# 女川原子力発電所2号炉 耐津波設計方針について (審査会合での指摘事項に対する回答)

平成31年3月12日  
東北電力株式会社

# 1. 審査会合での指摘事項(一覧)(1／4)

図4 スロットモデルの概要(土木学会(2016))

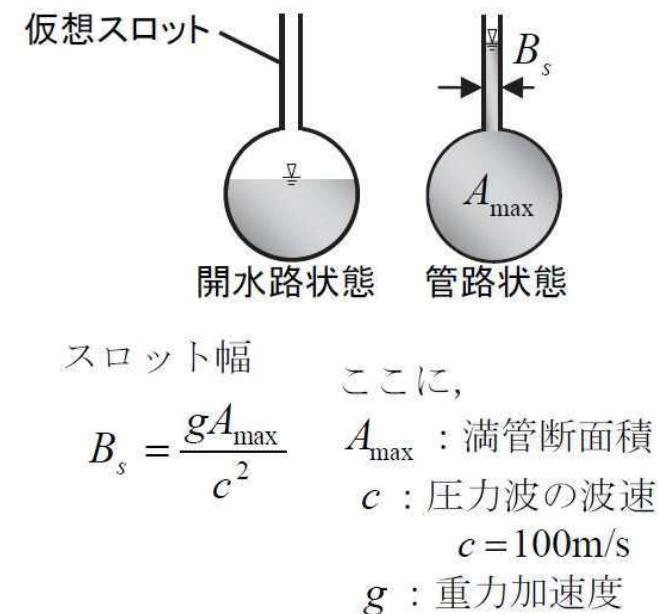
取放水路の管路解析において、管路区間にも開水路モデル（スロットモデル）を適用することの妥当性及び保守性を整理して提示すること。

- 女川原子力発電所の各取放水路内の中流れ場は、各取放水設備の構造と基準津波による水位変動の関係から、開水路流れと管路流れ(満管状態)が共存する(詳細は次頁に記載)。
- 上記流れ場に適用可能な計算手法について、土木学会(2016)ではスロットモデルによる計算手法(例えば、大谷ほか(1998))を示している。
- スロットモデルは、管の上部に仮想スロットを設定することにより、管路区間も開水路流れとして取り扱うモデル(全区間で開水路の一次元不定流の式を適用するモデル)であり、水理模型実験との比較からその適用性が検証されている。
- 以上から、スロットモデルを採用し、各取放水設備の水位評価を実施している。
- なお、スロットモデルは先行サイト(高浜発電所1~4号炉、大飯発電所3・4号炉、美浜発電所3号炉)においても審査での適用実績がある。

大谷ほか(1998)要約

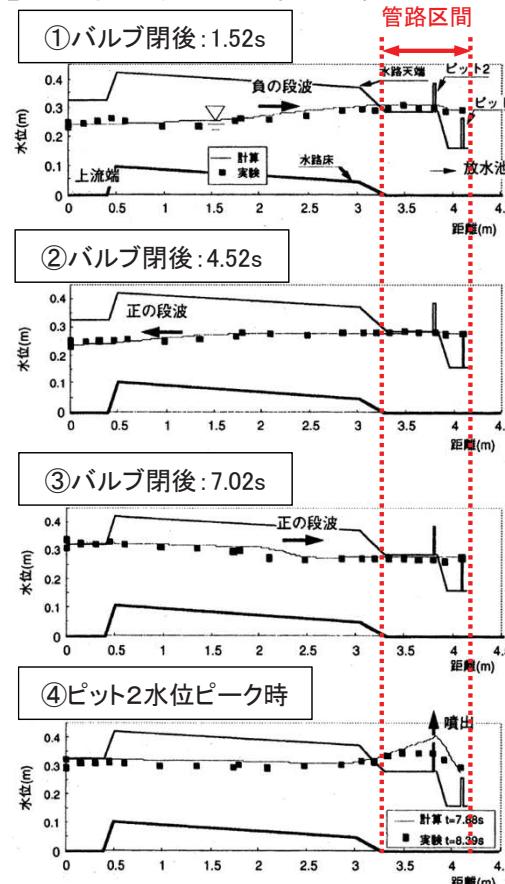
- スロットモデルの適用妥当性を確認するため、大谷ほか(1998)による水理模型実験結果とスロットモデルによる計算値の比較内容についてレビューを行った。
- スロットモデルは、開水路流れと管路流れ(満管状態)が共存する流れ場を良好に再現しており、管路区間にスロットモデルを適用することは妥当であることを確認した。

各時系列における計算値は、管路区間を含めた水路全体の段波の伝播の様子を良好に再現していることを確認した。

なお、スロットモデルを用いた計算ではピット2での噴出の高さが過大となっているが、計算ではピット内の鉛直方向の速度水頭及びエネルギー損失水頭を考慮していないことが要因である※。

図1 基本設計段階で想定する状態(現状評価の地形)

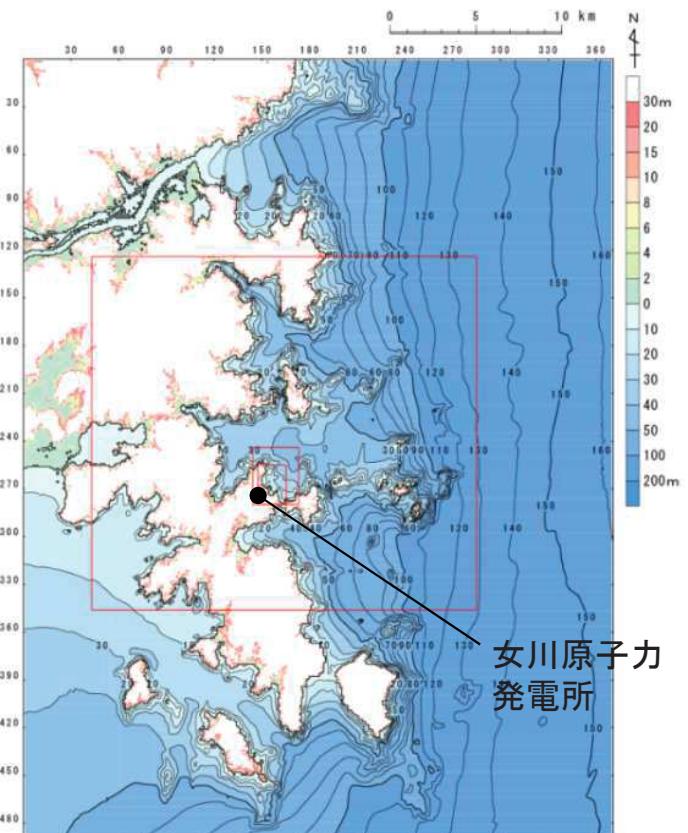
3. 11の復旧工事及び今後の改修工事による敷地周辺の地形改変等について、基本設計段階で想定する状態を明確化した上で遡上解析及び漂流物評価の結果を提示するとともに、今後の復旧・改修工事の計画に対して基本設計段階以降での対応方針を提示すること。

- 現段階の評価に用いている安全対策工事完了時の女川原子力発電所の状況と2011年秋の発電所周辺の状況(以下、「現状評価の地形」という。)を基本設計段階で想定する状態とすることの妥当性を確認するため、発電所周辺における地形改変を伴う復旧・改修工事計画を反映した地形(以下、「工事計画を反映した地形」という。)を用いた検討を実施し、入力津波評価及び漂流物評価に与える影響を解析的に示す。
- また、これらの検討結果を踏まえ、基本設計段階以降における復旧・改修工事計画への対応方針を示す。

数値流体解析による水位時刻歴波形  
(基準津波策定位置～防潮堤)

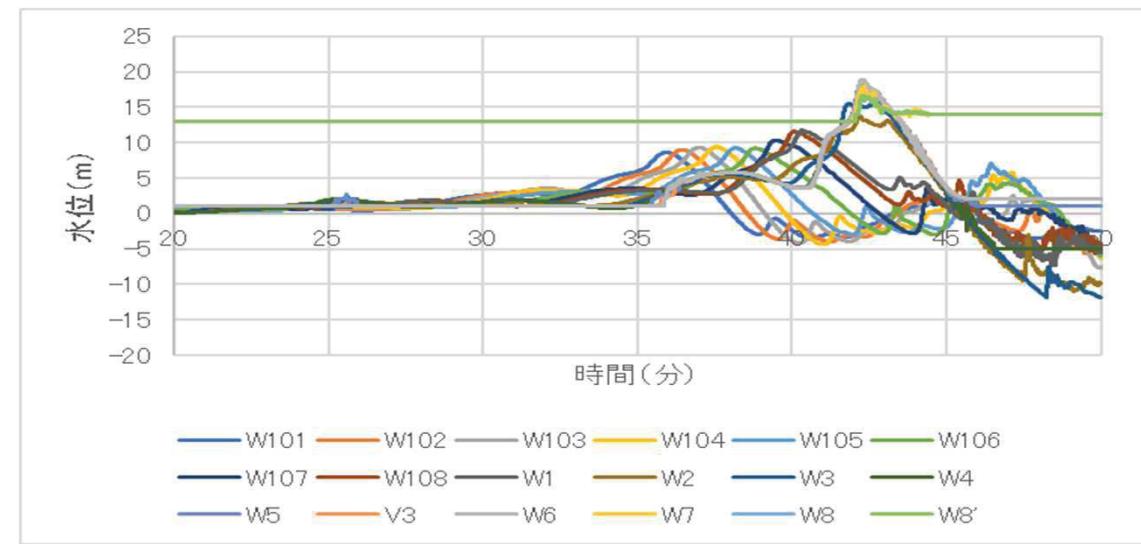
津波波圧評価について、不確かさケースを考慮しても衝撃圧が生じない要因並びに実験及び解析においてソリトン分裂波が生じない要因の考察を提示すること。

- 女川原子力発電所の基準津波の第1波は、周辺地形からの回り込みや反射の影響をほとんど受けずに策定位置から直線的に到達し、波の重なり合いによる二段型波形が特徴となっている。二段型波形全体としての津波の半周期は約10~20分と長いため、水面全体が緩やかに上昇するような津波が作用し、分裂波や衝撃圧が発生せずに、防潮堤に作用する津波波圧がおおむね静水圧と小さくなったものと考えられる。

図1 時刻歴波形抽出位置

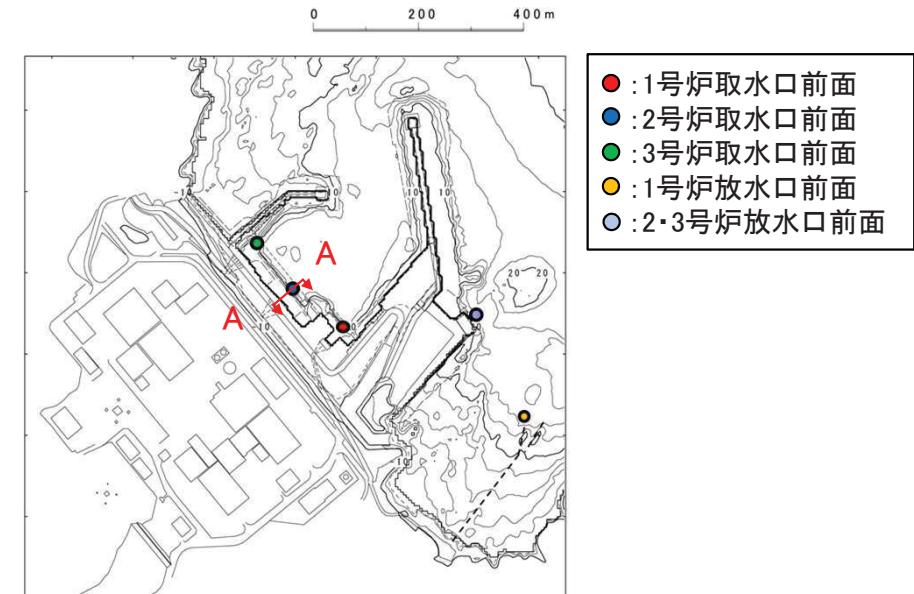
管路解析に用いる水位について、代表位置の抽出の考え方及びその妥当性を整理して提示すること。

- 管路解析に用いる水位抽出位置については、周辺構造物からの反射波や海底地形の影響が少なくなるように各取放水口の中央から離隔をとって設定している(図1, 2)。
- なお、基準津波の評価では、波源特性の不確かさを考慮した多数のパラメータスタディを実施することから、各ケースによって港湾内における津波の流れ場が異なることを踏まえ、水位評価範囲を広めに設定している(図3)。

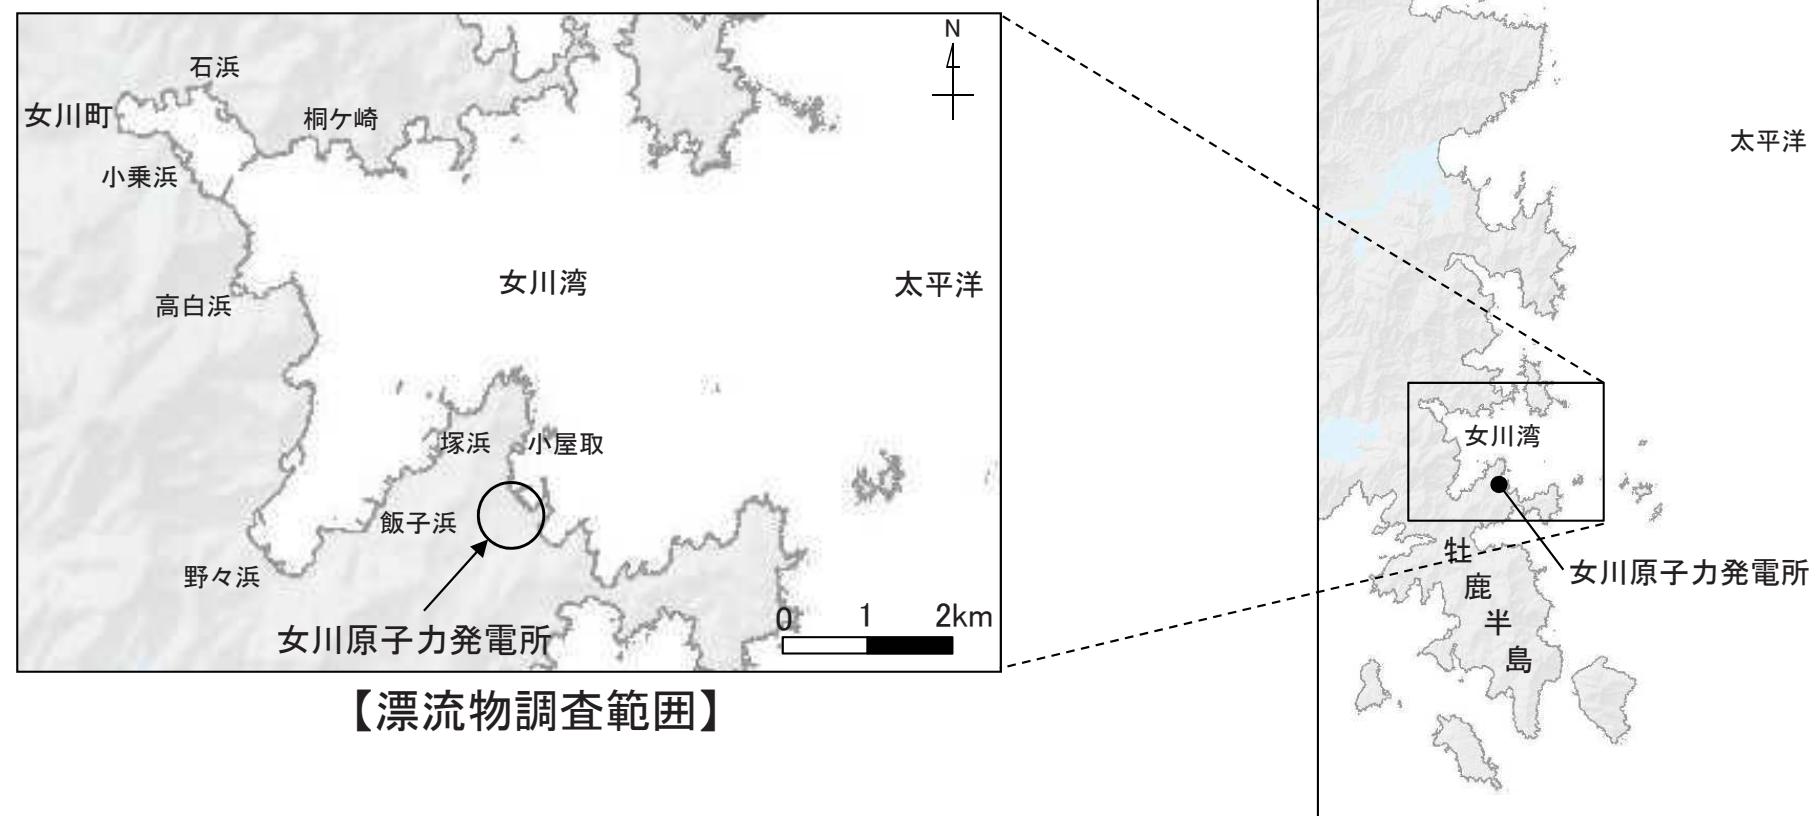
- 【No.32】漂流物評価フローについて、評価を構成する判断(Step)の順序の考え方、滑動評価の位置付け及びStep3の判断基準の設定の考え方を整理して提示すること。
- 【No.33】津波の流体力による重量物の滑動評価について、先行プラントの評価事例及び女川町等の3. 11の被災事例を踏まえて、評価方法及び評価結果を整理して提示すること。
- 【No.34】大型船舶の漂流物評価について、軌跡解析の位置付け及び軌跡解析の結果を踏まえた考察を加え、漂流物とならないことの論理を充実させ提示すること。
- 【No.35】漂流物抽出範囲外からの影響検討について、検討の位置付け及び女川原子力発電所における漂流物評価への反映方針を提示すること。

- ・ 非常用海水ポンプの取水性では、取水口の開口部の標高が海平面よりも下方にあることを踏まえ、津波の水位によらず、遠方から時間をかけて発電所に漂流又は滑動する可能性のある施設・設備を抽出し、取水口の閉塞の可能性を検討する。
- ・ 具体的には以下の方針で検討を行う。
  - ✓ 発電所周辺地形及び基準津波の流向・流速の特徴を把握した上で、検討対象施設・設備の抽出範囲を設定する。
  - ✓ 検討対象施設・設備の抽出範囲における東北地方太平洋沖地震に伴う津波の漂流物の特徴及びその実績を把握し、検討対象施設・設備の抽出を行う。なお、発電所周辺と類似した地形での漂流物の特徴及びその実績も把握し、必要に応じて漂流物の種類について反映する。
  - ✓ これら発電所での特徴及び東北地方太平洋沖地震に伴う津波の漂流物を把握した上で、検討フローを策定し、抽出した施設・設備について、漂流(滑動を含む)する可能性、2号炉取水口前面に到達する可能性及び2号炉取水口前面が閉塞する可能性についてそれぞれ検討を行い、非常用海水ポンプの取水性への影響を評価する。
